Mission régionale d'autorité environnementale
BOURGOGNE - FRANCHE - COMTÉ

**Avis de la Mission Régionale d'Autorité environnementale
de Bourgogne-Franche-Comté
sur le projet de parc photovoltaïque flottant « Étang du
Fourneau » sur la commune de Fontaine-Française (21)**

N °007189/AP

Figure 3 : Carte des aires d'étude (source : dossier)

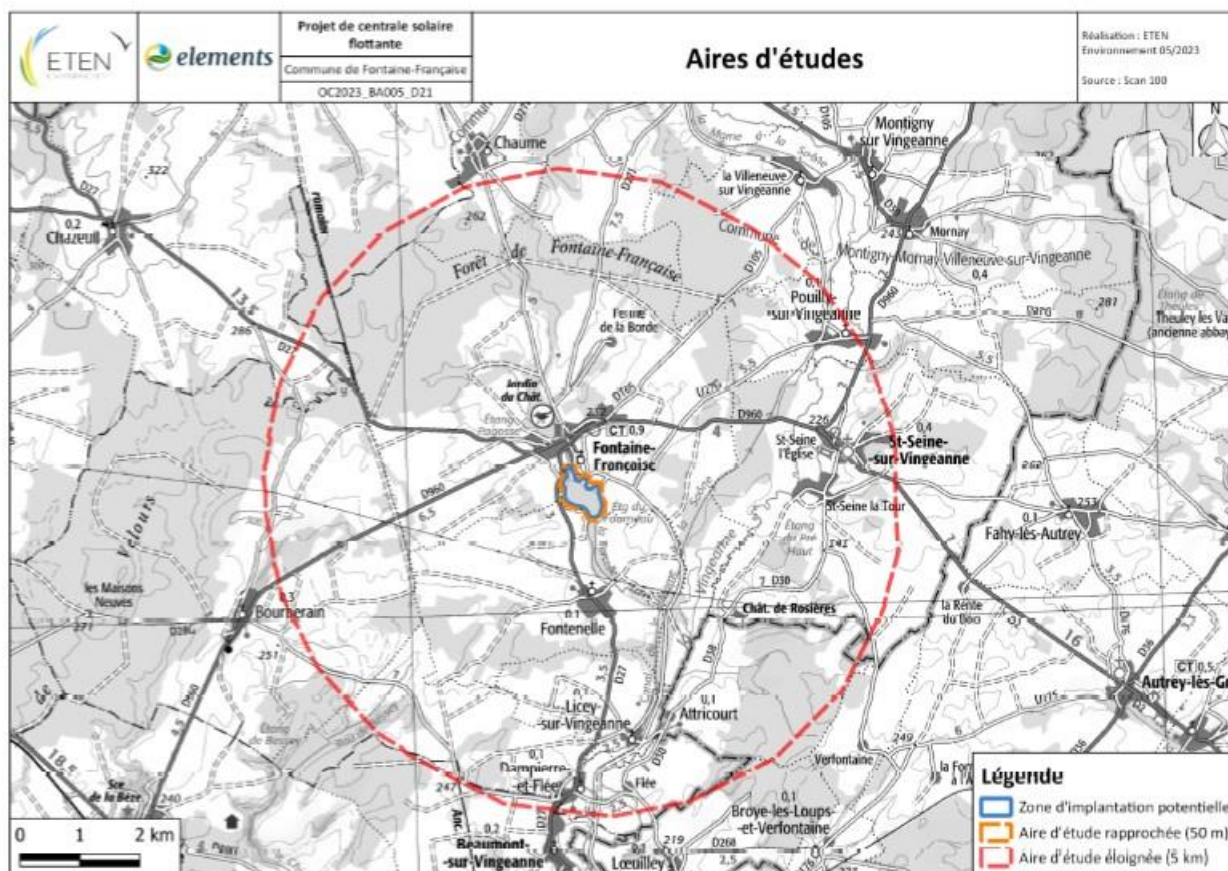
Différentes aires d'étude sont définies, comme le recommande le guide ministériel à ce sujet¹⁶. La manière dont ces périmètres ont été définis manque de rigueur et de clarté, ce qui engendre des difficultés de compréhension ou d'interprétation, voire des contradictions dans l'étude environnementale.

Les limites, notamment celles de l'AER, sont données arbitrairement alors même qu'elles devraient être justifiées par le choix des habitats présents sur le site. Selon les paragraphes, les informations données sont contradictoires²⁰, ainsi le tampon de l'AER passe alors à 500 m, ce qui paraît plus compatible avec les sensibilités d'un tel projet, bien qu'au vu de l'échelle des cartes fournies, l'AER semble très proche de la Zip, correspondant davantage à un tampon de 50 m²¹ et ce que semble confirmer la réponse du pétitionnaire aux compléments demandés²². Au minimum, l'AER devrait intégrer les espaces boisés compris entre l'étang et la RD 27. Les informations figurant dans cette réponse devraient en outre être intégrés dans une nouvelle version amendée de l'étude d'impact, de manière à clarifier le propos et fournir une information actualisée.

- **d'intégrer à l'étude d'impact les actualisations apportées dans la réponse faite aux compléments demandés ;**
- **de clarifier les contradictions relatives au périmètre de l'AER et d'adopter pour celle-ci un rayon d'au moins 500 m autour de la Zip pour le volet écologique, de manière à bénéficier d'une meilleure représentativité des inventaires (faune, flore, habitats), compte tenu des enjeux écologiques du site.**
